**ACEPTA OFERTA, ADJUDICA Y  
CONTRATA LICITACIÓN PÚBLICA N°  
02/2025 "CONSTRUCCIÓN PLAZA  
CERRO CORAZON, CHAÑARAL",  
CÓDIGO BIP 40013572-0, Y  
APRUEBA ADICIONES,  
ACLARACIONES E INFORME DE LA  
COMISION EVALUADORA QUE SE  
INDICA.**

**RESOLUCIÓN EXENTA N° 34**

**LICITACIÓN PÚBLICA N°02/2025  
"CONSTRUCCIÓN PLAZA CERRO  
CORAZON, CHAÑARAL"**

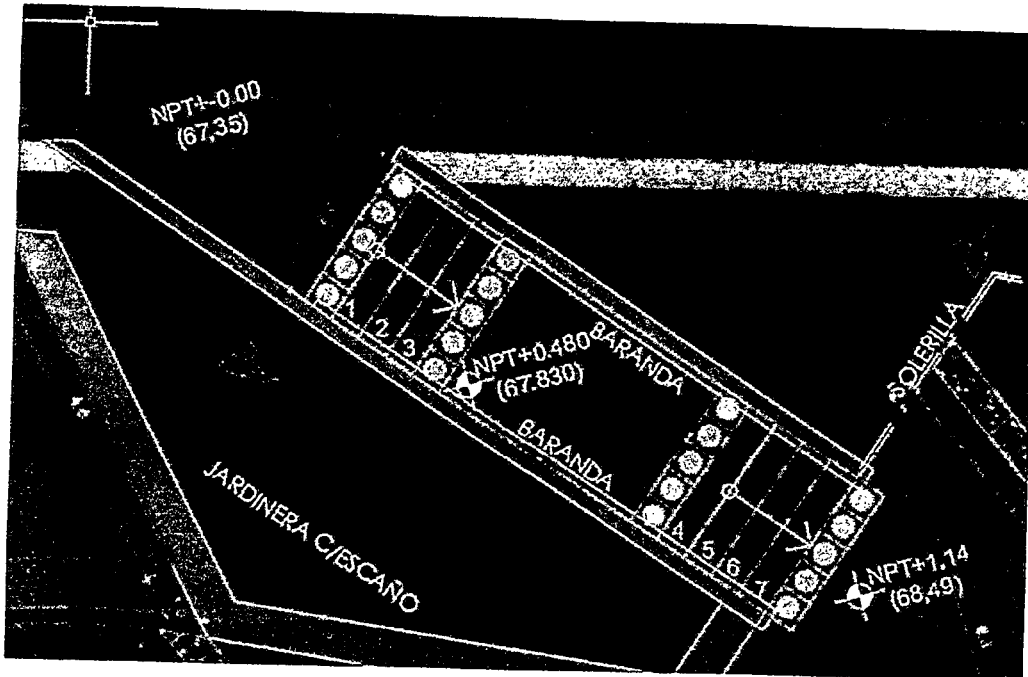
EN LOS PLANOS DE PAVIMENTOS SE INDICA "NPT+1,14 (68,49)", ACLAR SI LA COTA DE NPT ES 68,49 O SE LE TIENE QUE SUMAR LOS 1,14.

La cotas entre los paréntesis, corresponde a la cota del terreno por lo tanto, según ejemplo consultado no se debe sumar el 1,14m, este corresponde a la nueva diferencia de altura de cota.
